WOCHENSCHRIFT DES ARCHITEKTEN-VEREINS ZU BERLIN

Entwurf zur Ausgestaltung des Wittenbergplatzes

Monatswettbewerb im Architekten-Verein zu Berlin, mitgeteilt vom Berichterstatter des Beurteilungsausschusses Regierungsbaumeister H. Dernburg in Berlin

Abb. 121 und 122. Kennwort: „Ostsee“. Verfasser: Regierungsbaumeister F. Virck

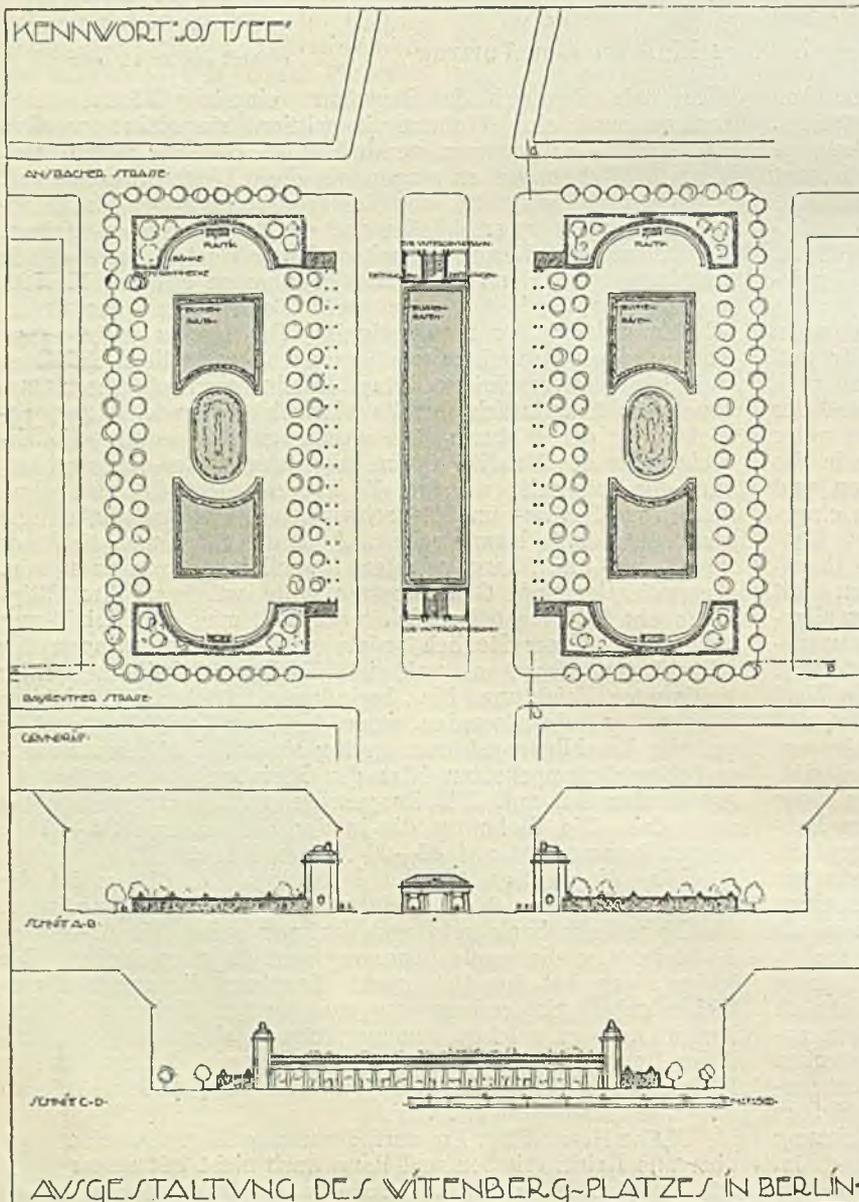
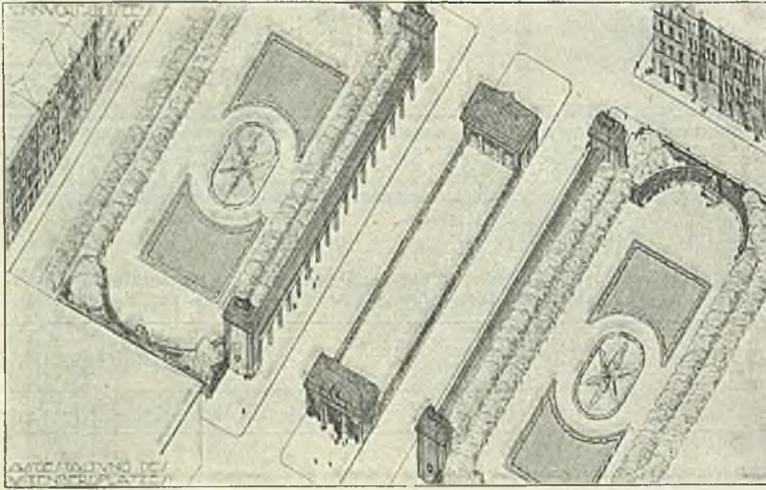
Zugrunde gelegt ist die bisherige Führung der Straßen. Die Untergrundbahnzugänge liegen auf der Ost- und Westseite nach der Taentzien- beziehungsweise Kleiststraße. Die Schmuckplätze sind durch beiderseitige Arkadenzüge vom Verkehr abgetrennt und in der Ostwestrichtung aufgeteilt. Jeder ist an beiden Enden durch eine Ovalaxedra mit einer Mittelplastik abgeschlossen. Die beiden Enden der Kolonnaden sind mit Pylonen betont, die stark betont sind. Die Architektur ist monumental nur zu wichtig.

Der Platz ist in zwei Plätze zerlegt, die in der Mitte eine Verkehrsstraße haben. Der Rasenstreifen zwischen den beiden

Ausgängen der Untergrundbahn ist der Nutzung entzogen, was ohne Zweifel nicht ungünstig wäre, wenn sich hier irgendein größeres und bedeutungsvolles Mittelstück erhöbe. Die Pylonen könnten leichter sein und als Zugänge zu den Schmuckplätzen dienen.

Abb. 123-125. Kennwort: „Ne quid nimis“. Verfasser: Regierungsbaumeister Dr.-Ing. Ph. Rappaport

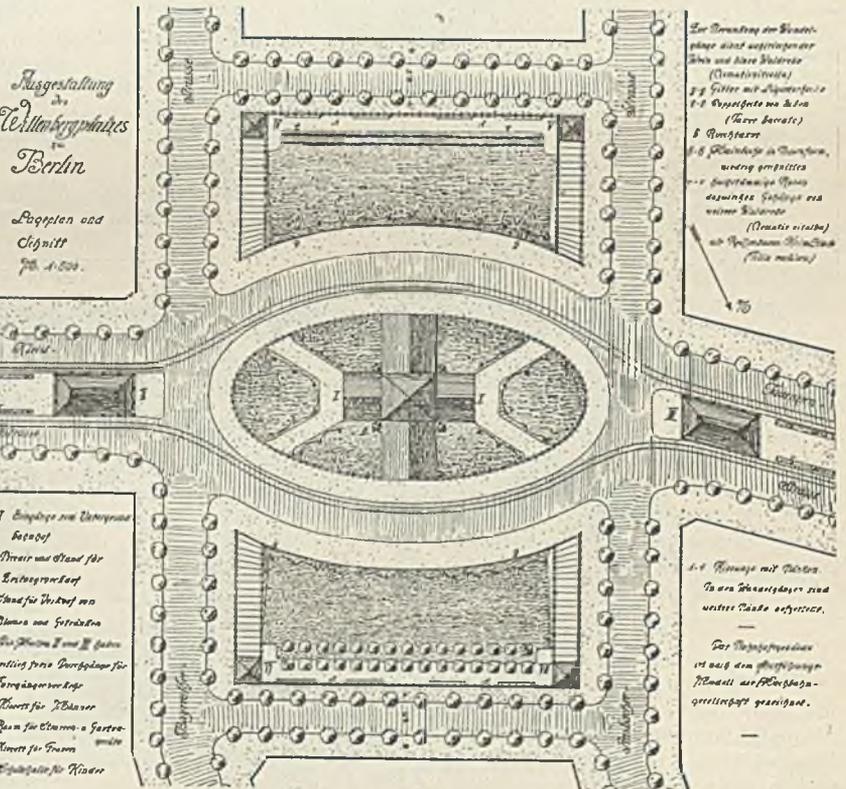
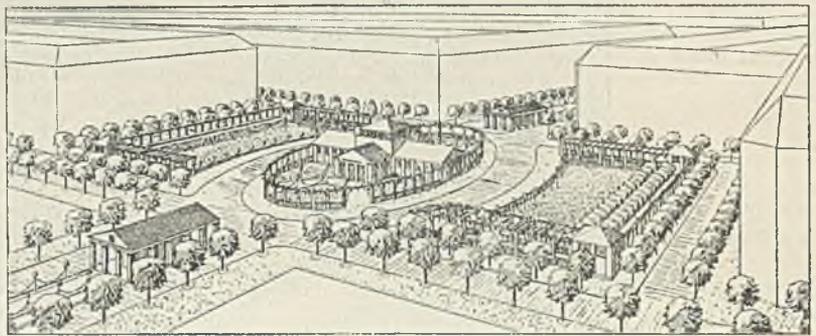
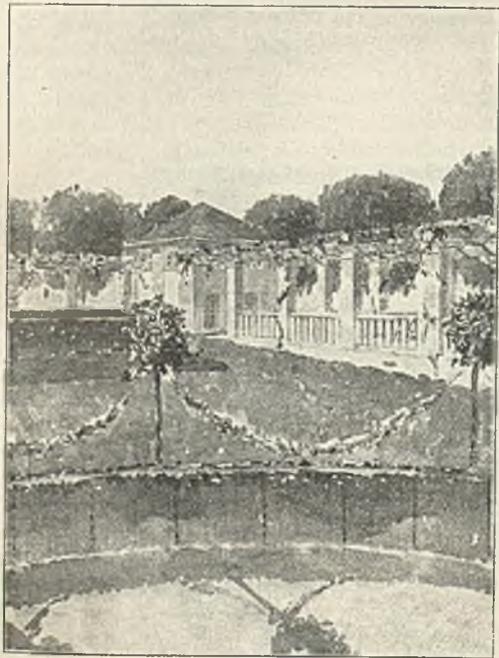
Auch hier ist die Untergrundbahn in die Mittelachse des Platzes gesetzt. Zwei Pavillons für Abortzwecke und zum Verkauf von Zeitungen und Getränken auf den Mittelpromenaden von Kleist- und Taubentzenstraße errichtet, vermitteln den Uebergang der Bayreuther und Ansbacher Straße über die Hauptverkehrsstraße und geben dem Bild eine gewisse Geschlossenheit. Der Mittelperron mit dem Untergrundbahnhof ist

zu einem Oval zusammengeschlossen. Die Plätze nördlich und südlich sind mit Pergolen gegen die Straßen abgeschlossen und haben auf den Ecken kleinere Zweckbauten erhalten. Die Architektur ist von einer gewissen monumentalen Schlichtheit und Sachlichkeit. Die das Mitteloval umgebende Säulenstellung könnte füglich entbehrt werden. Die ganze Anlage wird mit geringen Mitteln einen hübschen Effekt erreichen.
